Opinia Nr 009063

Wyników przeprowadzonych oględzin - ekspertyzy urządzeń grzewczo-kominowych

w budynku przy ul. Dąbrowskiego nr 3/3 w Wałbrzychu
dotycząca urządzeń grzewczo-kominowych używanych przez
B.O.K. Biely Kamień

GZŁIC, ORIENTACYJNY

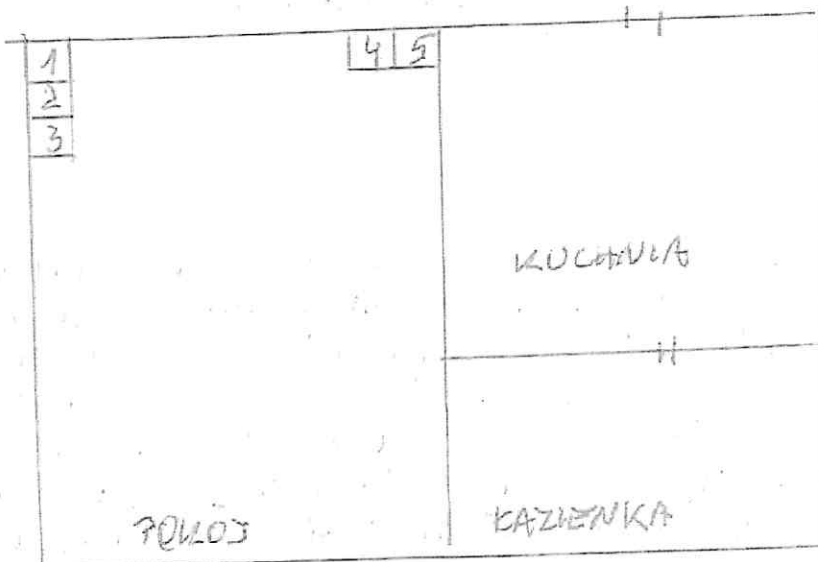
1. Przewód kominowy nr 5 po zsumowaniu długości w M-7 może być przeznaczony dla pieca kociołowego pokojowego lub kuchennego lub też pieca CO na opał stały. Istnieje piec na opał stały powyższy przewód po zsumowaniu długości spalarni będzie można przeznaczyć dla podłączenia kotła CO na zasilanie kuchenia dla którego zaniechajmy wykonać z boku białym.
2. Wentylację wywiewną kuchni i łazienki wykonać wg obowiązujących przepisów.
3. Dla prawidłowego funkcjonowania urządzeń kominowych zapewnić napływ powietrza z zewnątrz poprzez otwarcie nawiewne.
